Mission régionale d'autorité environnementale
Grand Est

**Avis sur le projet
d'exploitation d'une installation géothermique
à Strasbourg (67)
porté par l'Association Syndicale du Centre Halles (A.S.C.H.)**

n°MRAe 2024APGE87

Nom du pétitionnaire	Association Syndicale du Centre Halles (A.S.C.H.)
Commune	Strasbourg
Département	Bas-Rhin (67)
Objet de la demande	Autorisation d'ouverture de travaux miniers et Permis d'exploitation d'une installation de géothermie
Date de saisine de l'Autorité environnementale	14/06/24

Figure 3 : coupe géologique et technique prévisionnelle du futur puits de rejet

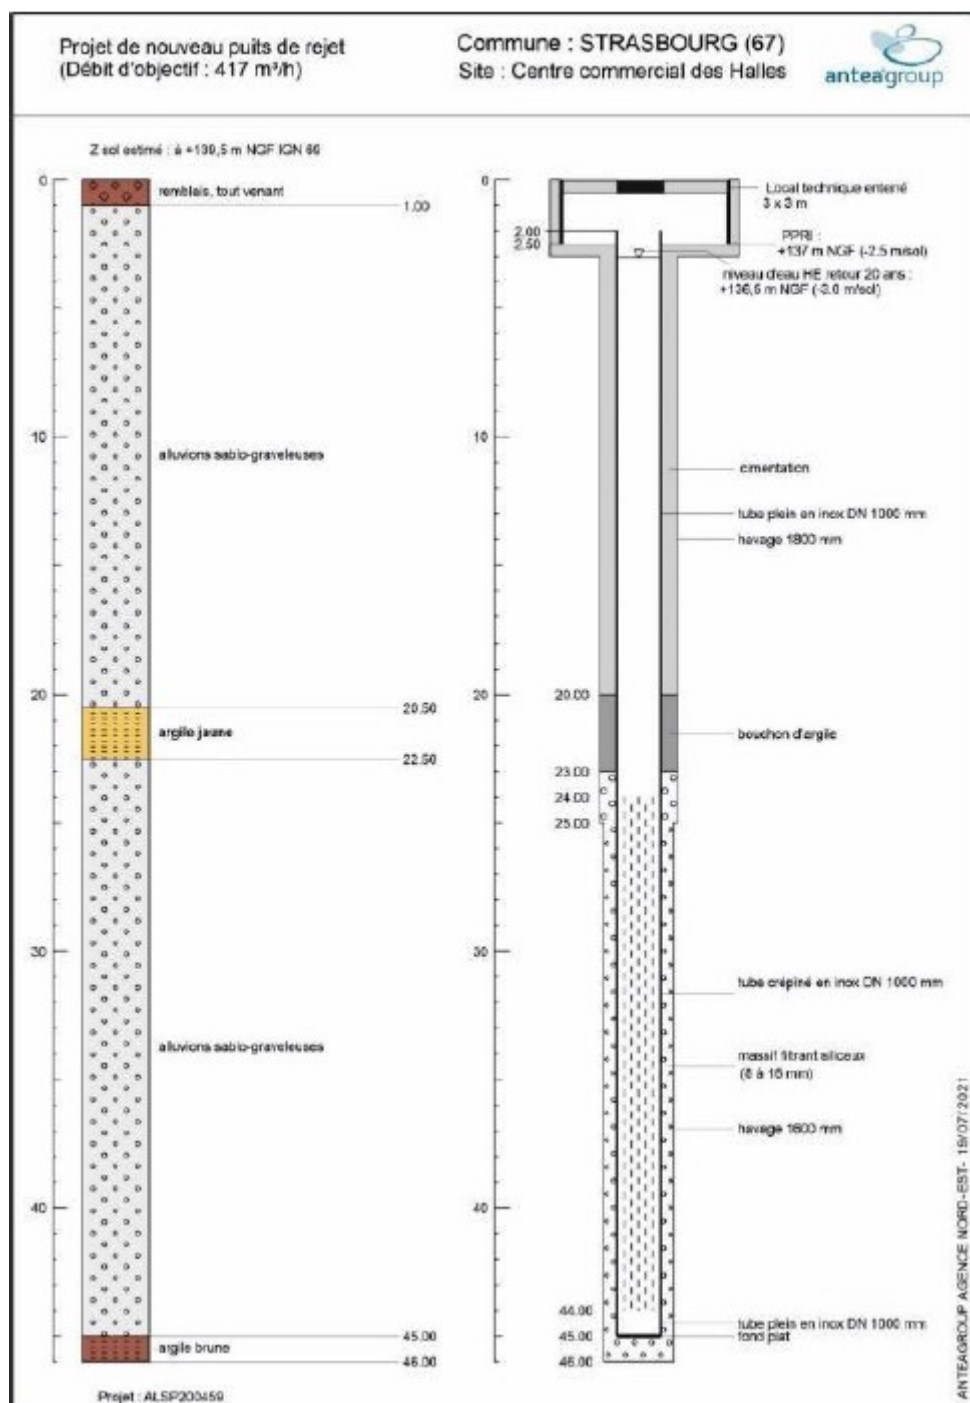
L'Ae relève que le puits de captage se compose de plusieurs parties crépinées captant des niveaux différents. Le dossier ne précise pas la répartition des débits sur chacune des 3 zones crépinées.

L'Ae recommande au pétitionnaire de :

- **préciser dans quelle(s) couche(s) se situent les 3 zones crépinées ;**
- **décrire la répartition des débits au sein des 3 zones crépinées du puits de captage, via par exemple un schéma, pour faciliter la compréhension notamment des hypothèses prises dans le cadre des modélisations relatives aux incidences.**

Figure 6 : Panache thermique dans la couche de rejet au bout de 20 ans de fonctionnement de l'installation

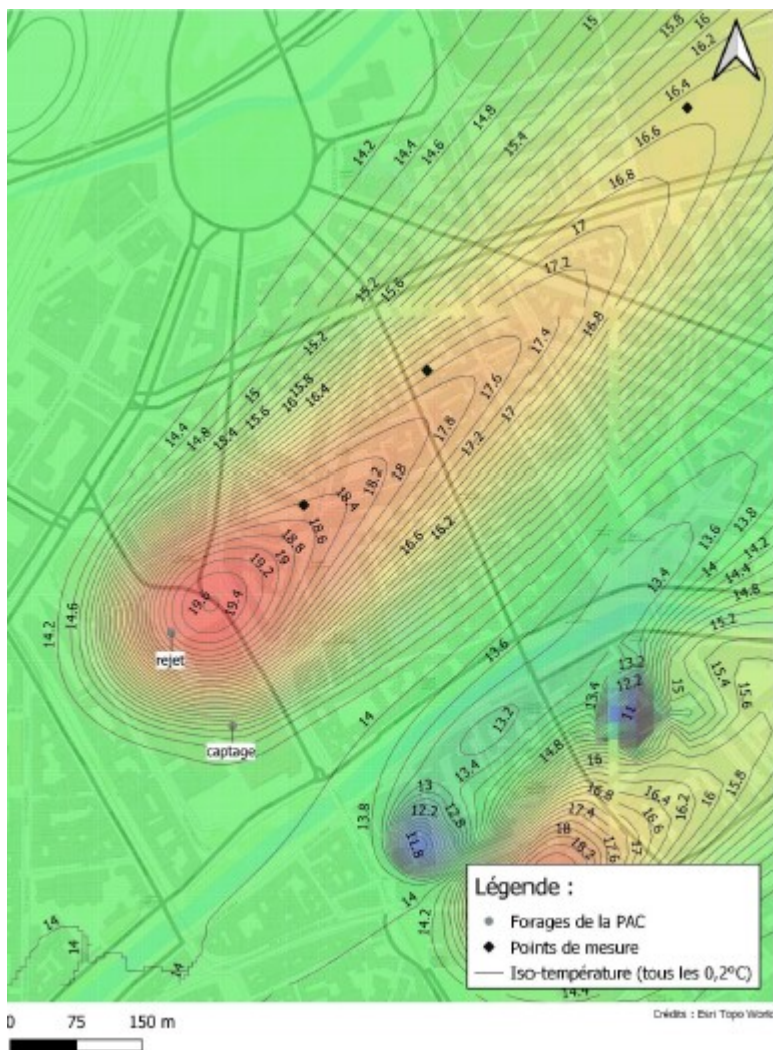
L'Ae constate que seule une carte est présente dans l'étude de pré-faisabilité pour représenter l'impact avec une température de rejet qui visiblement serait de 19 °C (voir figure 6). L'Ae s'interroge donc sur les hypothèses de la modélisation et sur l'impact thermique en aval hydraulique dans le cas d'une température de rejet de 24 °C.

L'Ae recommande que le pétitionnaire de compléter son dossier en intégrant les résultats de la modélisation relative à l'impact thermique dans le cas d'une température de rejet de 24 °C ainsi qu'une représentation graphique des résultats de la modélisation susmentionnée.

Figure 7 : Volume du périmètre d'exploitation

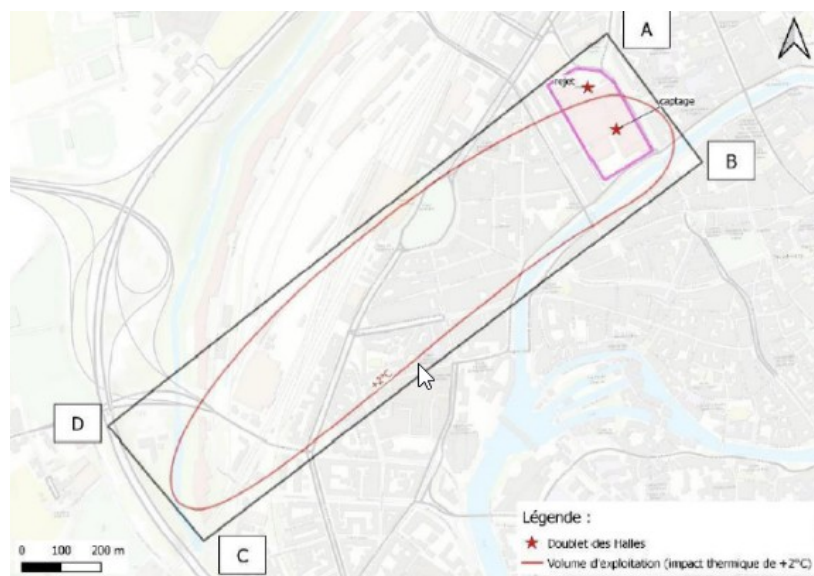
L'Ae s'interroge sur la pertinence environnementale des limites du volume d'exploitation proposées. Dans un contexte de développement des énergies renouvelables dont la géothermie, il
